インプレッサおよびフォレスター、レガシィのリコールについて

平成25年3月28日

平成25年3月28日、富士重工業株式会社より、国土交通省にインプレッサおよびフォレスター、レガシィのリコールを届け出いたしました。

改善箇所説明図

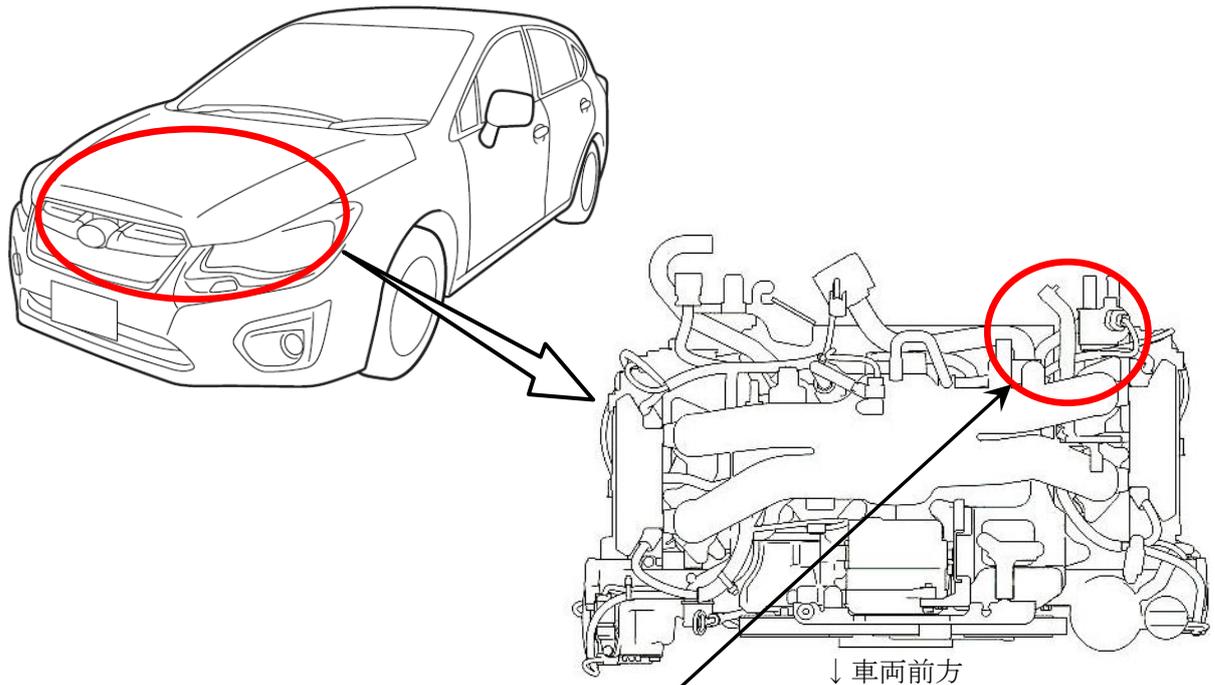
基準不適合発生箇所

エンジンハーネスの配線が不適切な状態で組み付けられたため、使用過程でハーネスの一部が吸気マニホールドの取付ボルトに押し付けられるものがある。そのため、ハーネスが損傷し、そのまま使用を続けると、アイドリング不良、警告灯点灯などが発生し、最悪の場合エンジンが停止して再始動できなくなるおそれがある。

改善の内容

全車両、当該エンジンハーネスを点検し、配線が不適切であった場合は、適切な配線に修正する。また、当該エンジンハーネスのハーネステープ表面に擦れがある場合には、テープを巻き直し、芯線に損傷がある場合には、エンジンハーネスを新品に交換する。

識別

エンジンハーネス集中カプラー上部に白色ペイントを塗布する。
